OGGETTO: verbale conferenza dei servizi del 06/05/2026 – integrazioni

Istanza per rilascio VIA e provvedimenti autorizzativi ai sensi art. 27bis D.Lgs. 152/2006 - variante Cava Sampiera “Bacino estrattivo Cardoso Pruno e la Penna” comune Stazzema.

CONTRIBUTO ISTRUTTORIO ARPAT

Stato attuale

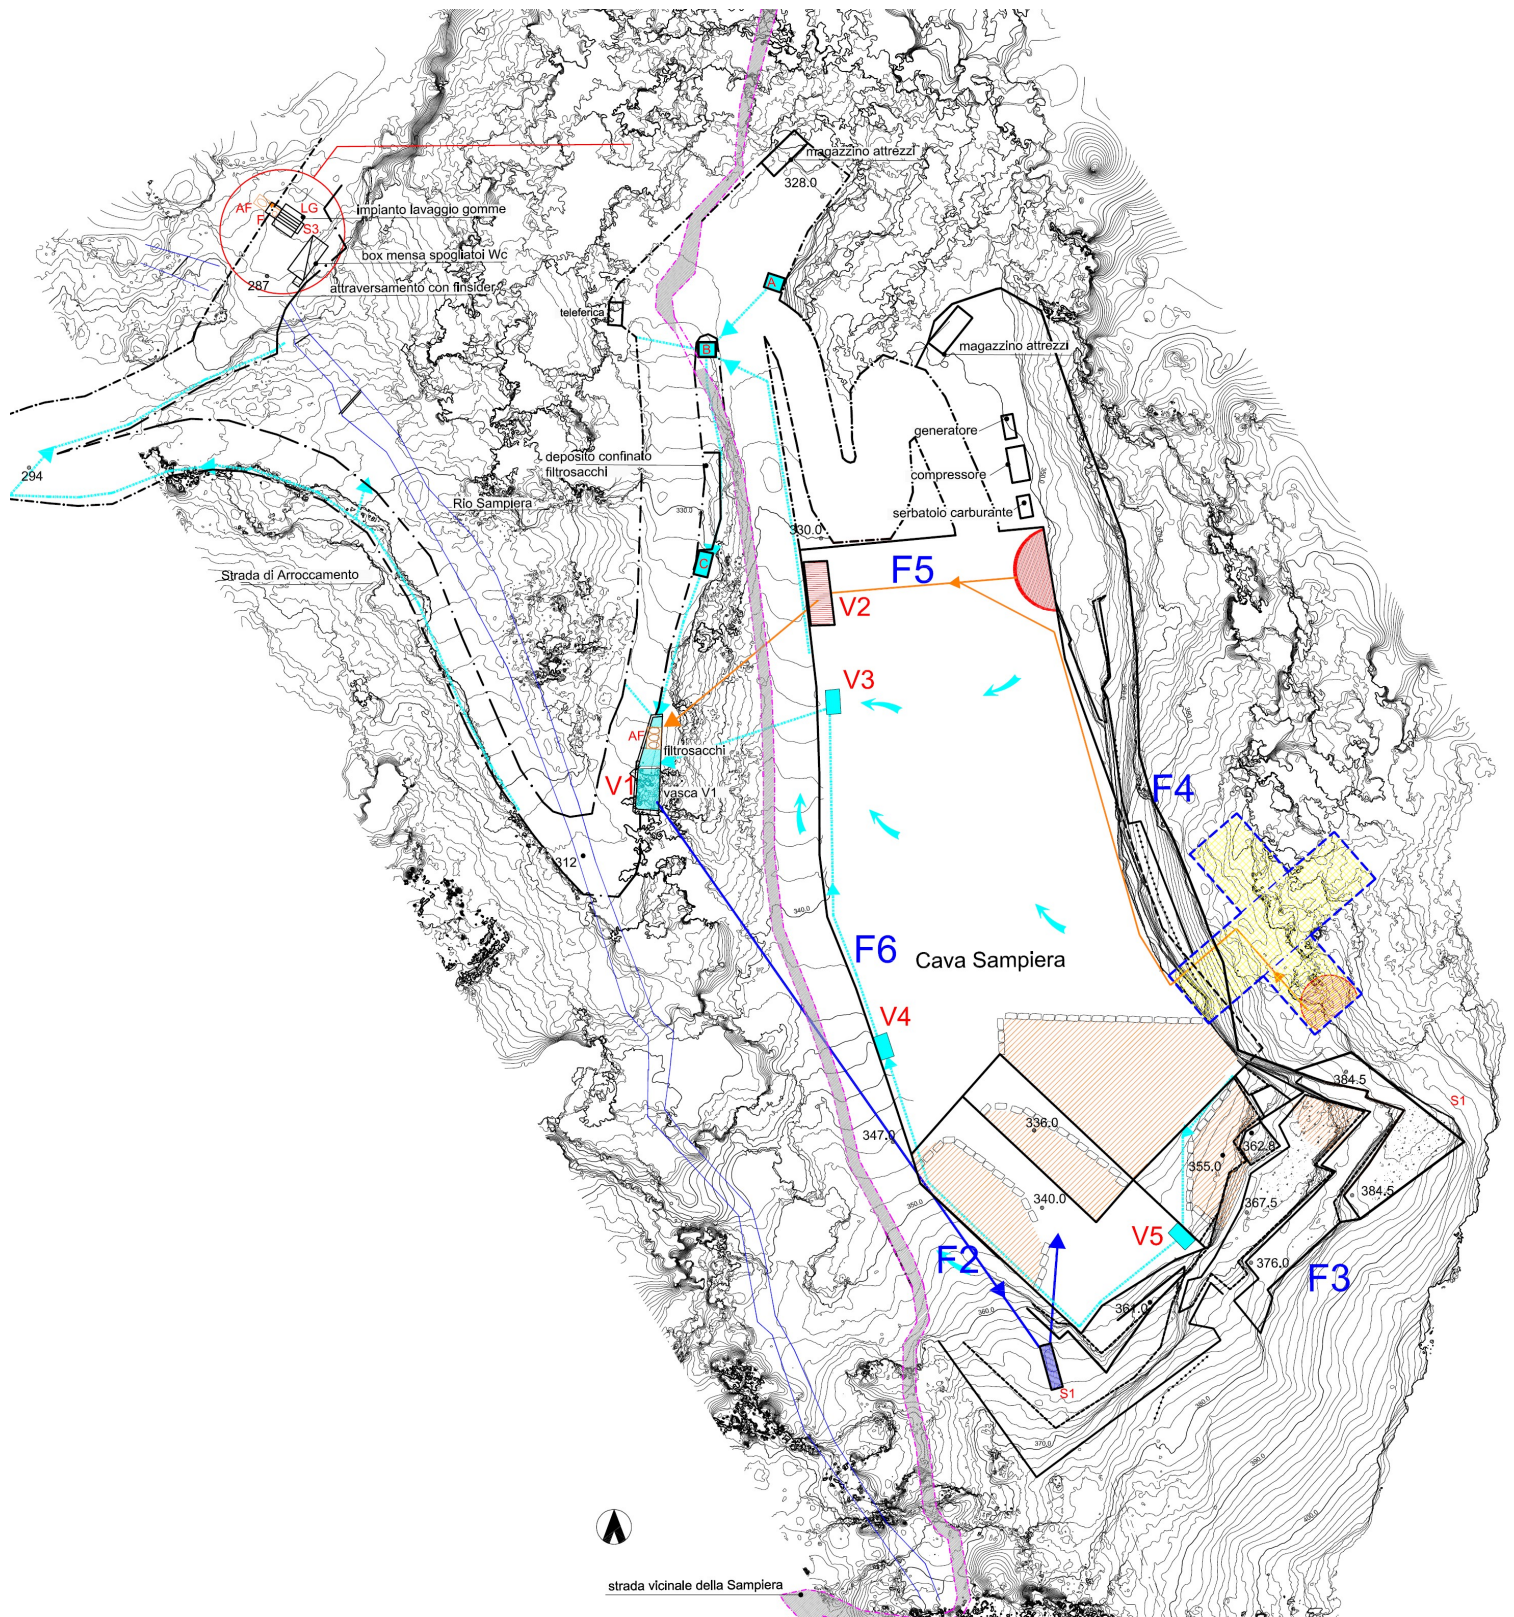
In relazione alla richiesta di un opportuno “cronoprogramma della realizzazione delle vasche” si precisa:
Il progetto prevede un incremento graduale di volumetria stoccabile nelle vasche mobili tra lo stato attuale (vasche V1-V3) e quello finale di variante (vasche V1-V6), indicate nell’Elaborato 011_All.C1/2025.

Più in particolare, in funzione del previsto stato di avanzamento della coltivazione, nel programma di lavoro si prevede un incremento del numero delle vasche, secondo lo schema di massima riportato nelle pagine seguenti.
